**Avis délibéré de l’Autorité environnementale sur
l’A64 – Demi-échangeur de la Virginie à Orthez (64)**

n°Ae : 2025-064

Avis délibéré n° 2025-064 adopté lors de la séance du 10 juillet 2025

Figure 5 : Carte « préserver et restaurer les continuités écologiques paysagères » du PADD (source : dossier).

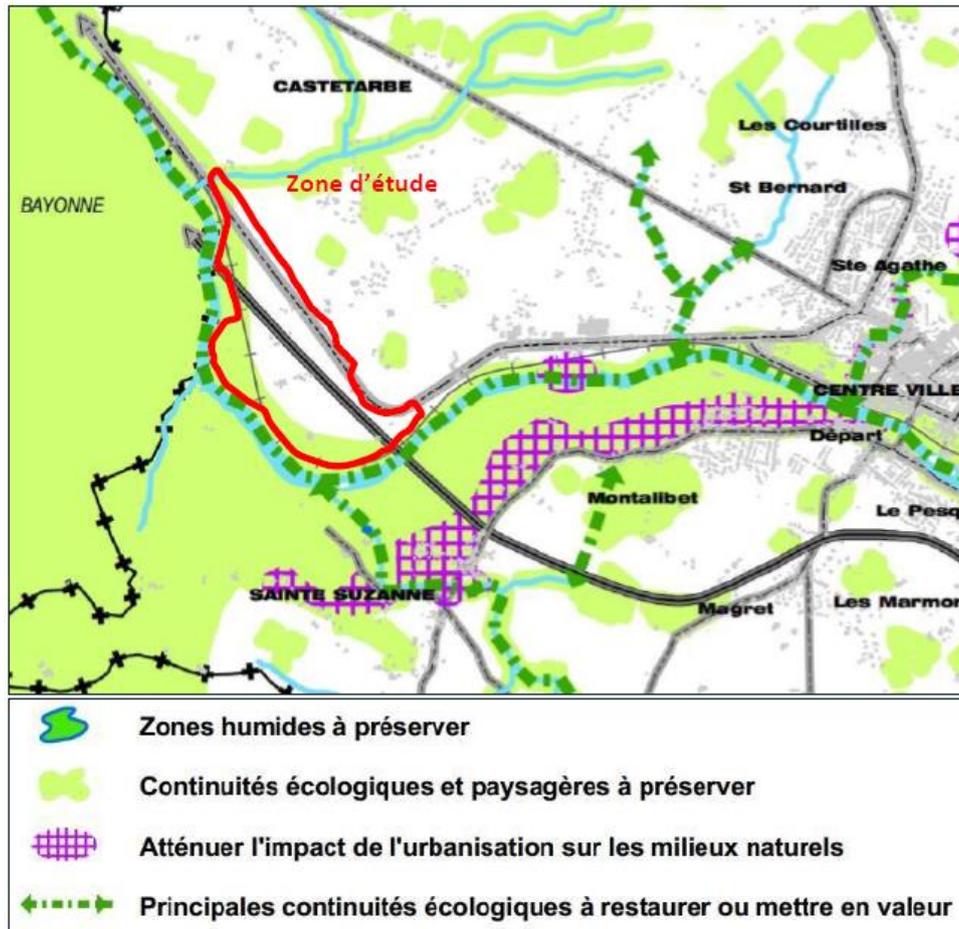
Ces continuités écologiques sont identifiées dans le Plan local d'urbanisme (PLU) d'Orthez (cf. figure précédente). L'étude d'impact de l'opération estime pourtant que « le site ne s'insère pas dans un espace référencé comme réservoir de biodiversité, ni comme corridor. » Vu que l'infrastructure prévue crée un barreau routier perpendiculaire au Gave de Pau, une analyse plus fine de l'éventuel effet barrière qu'elle pourrait créer aurait été bienvenue. L'Ae revient ci-après sur ce sujet.

L'Ae recommande de compléter l'analyse des effets du projet d'ensemble sur le corridor de biodiversité constitué par le Gave de Pau.

Figure 8 : Trafics projetés en situation de référence (sans projet) en 2026 (en bleu) et en 2046 (en rouge), dont le nombre de poids lourds entre parenthèses (source : dossier).

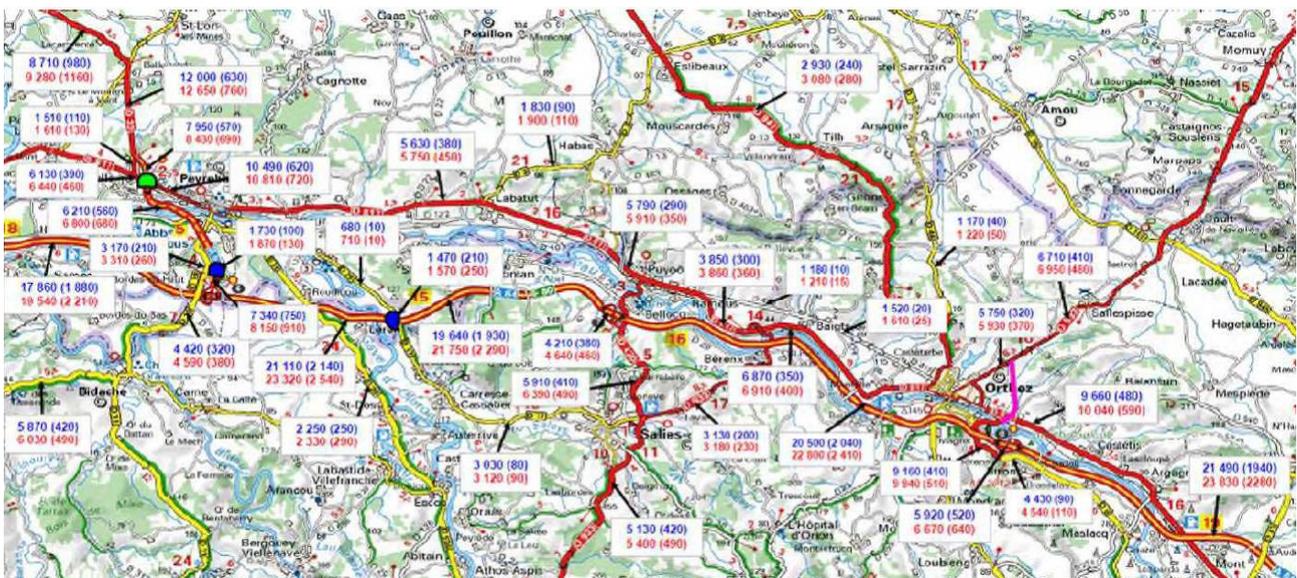
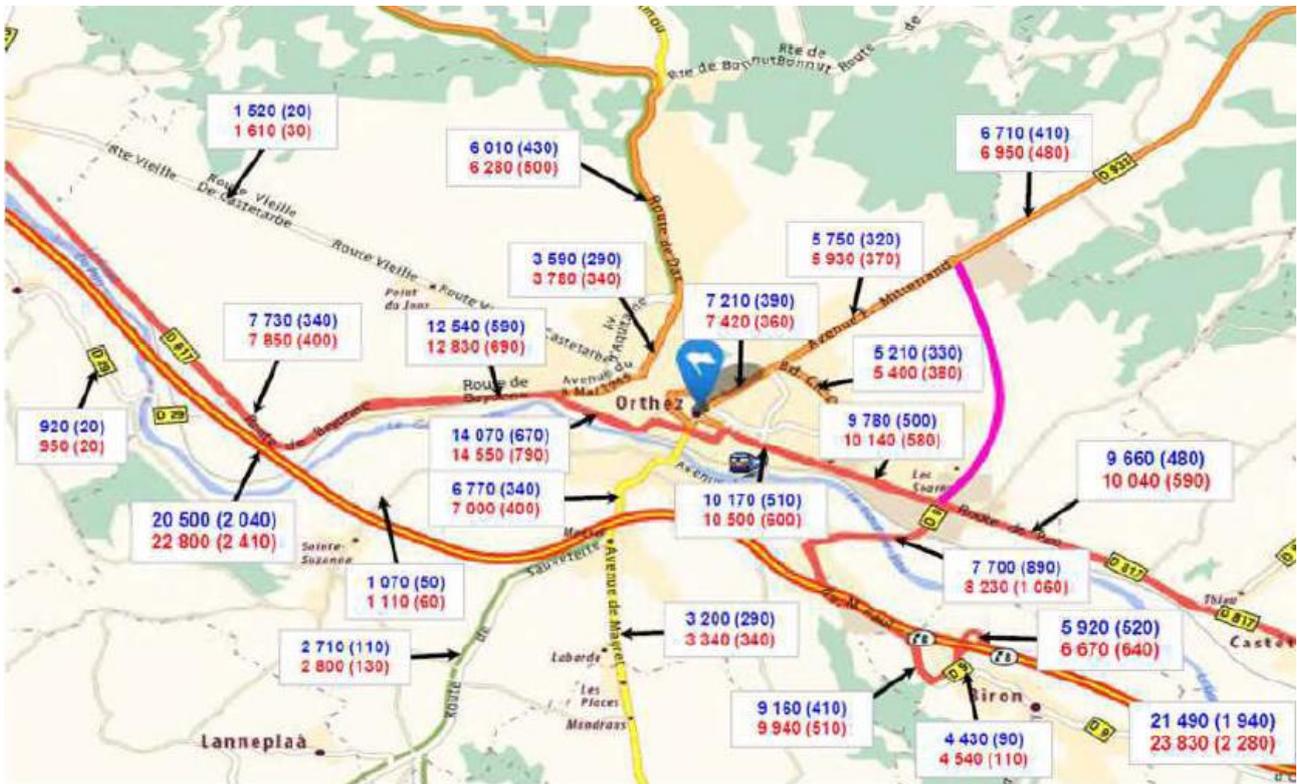
Sans projet, le trafic sur la RD 817 dans Orthez serait de 14 070 véhicules en 2026 dont 670 poids lourds et 14 550 en 2046 dont 790 poids lourds. Avec projet, il y aurait de 11 300 en 2026 (500 poids lourds) et 11 000 en 2046 (630 poids lourds), soit un niveau qui reste supérieur au trafic actuel sur la RD 817 en entrée est du centre d'Orthez par la rue Saint-Gilles (10 170 véhicules par jour dont 510 poids lourds).

Les effets du projet seraient une baisse de 20 % du trafic de l'avenue du Régiment de Bigorre (retrait de 2 700 véhicules par jour dont 140 poids lourds). En revanche, on observe un report du trafic de l'échangeur de Salies-de-Béarn vers celui de la Virginie, ce qui correspond à la captation du trafic de Salies-de-Béarn de personnes travaillant dans le bassin d'emploi de Pau qui empruntaient la RD 430 et emprunteront désormais la RD 933 puis la RD 817 jusqu'à la Virginie. Cet itinéraire, qui longe les bourgs de Bérenx et de Baigts-de-Béarn, connaîtra une hausse de trafic de 1 060 véhicules supplémentaires (dont 130 poids lourds) en 2026 sur la RD 933 et de 1 840 véhicules

On peut donc considérer que la baisse de trafic dans le centre d'Orthez s'accompagne d'une hausse presque équivalente à Bérenx et Baigts-de-Béarn, et significative aussi sur l'est de Puyoô (traversée de Ramous notamment).

Figure 10 : Zone retenue pour l'étude air et santé (source : dossier).

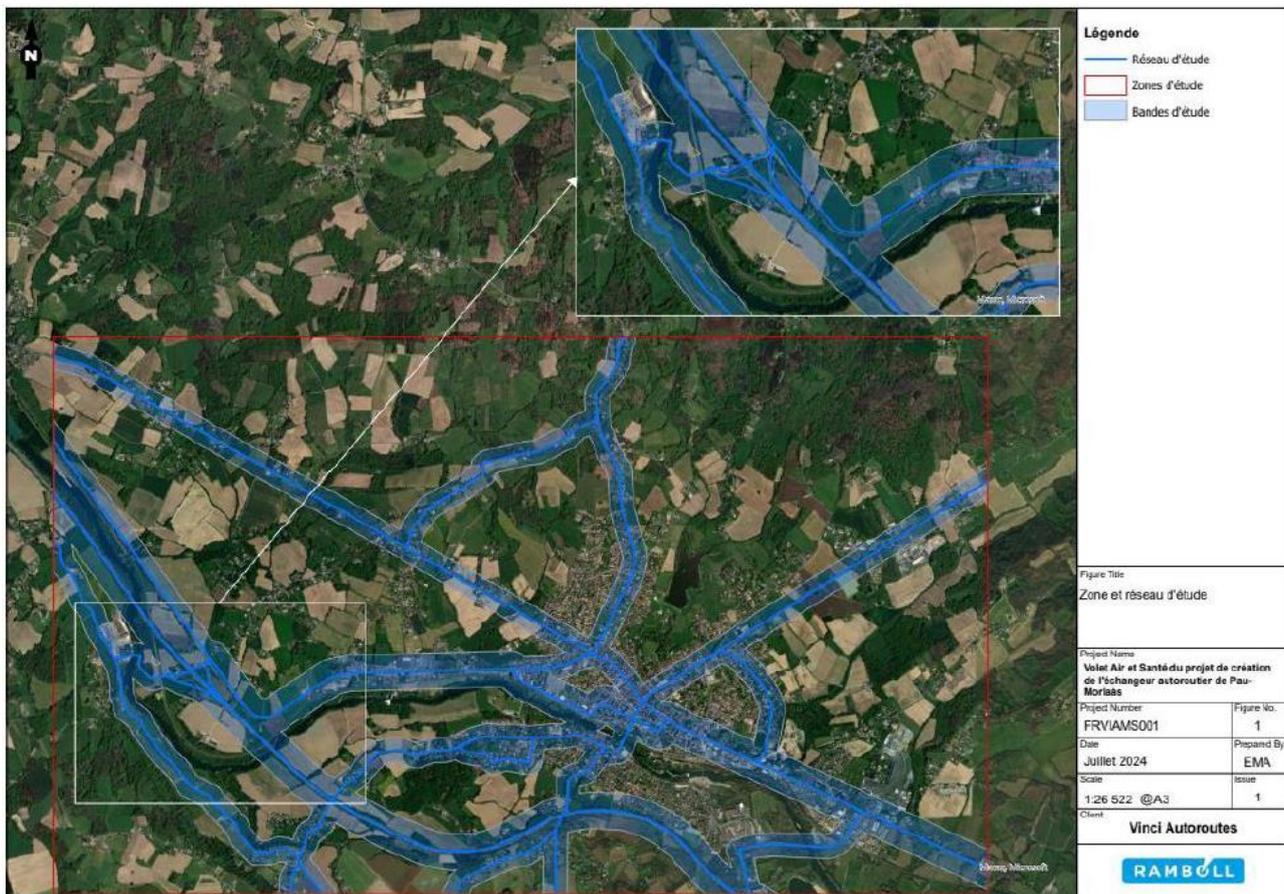
Par ailleurs, le périmètre d'étude est constitué d'un rectangle de 8 km x 5 km qui n'est centré ni sur l'opération ni sur le centre d'Orthez, ces deux éléments se trouvant dans le bas du rectangle. Il n'englobe pas non plus les autres opérations du projet d'ensemble, ni certains axes routiers déjà cités qui connaissent une modification importante du trafic.

Or l'étude air et santé doit porter sur les tronçons routiers connaissant une évolution du trafic de plus ou moins 10 %. Il apparaît ainsi que certains tronçons ont été omis – à commencer d'ailleurs par l'A64 entre Orthez et l'échangeur n° 8, la RD 817 depuis Puyoô et Baigts-de-Béarn, la RD 933, la RD 430, la RD17... Les effets des autres opérations du projet d'ensemble sont aussi omis.

L'Ae recommande de reprendre en profondeur l'étude air et santé, de la faire reposer sur les mêmes hypothèses de trafic que celles présentées dans l'étude de trafic, et de la faire porter sur l'ensemble des polluants d'une étude de niveau II et sur le périmètre de l'ensemble des voies à l'échelle de l'opération et du projet d'ensemble connaissant une modification de trafic d'au moins 10 %. Elle recommande de prévoir des mesures visant à ne pas aggraver l'exposition des populations.
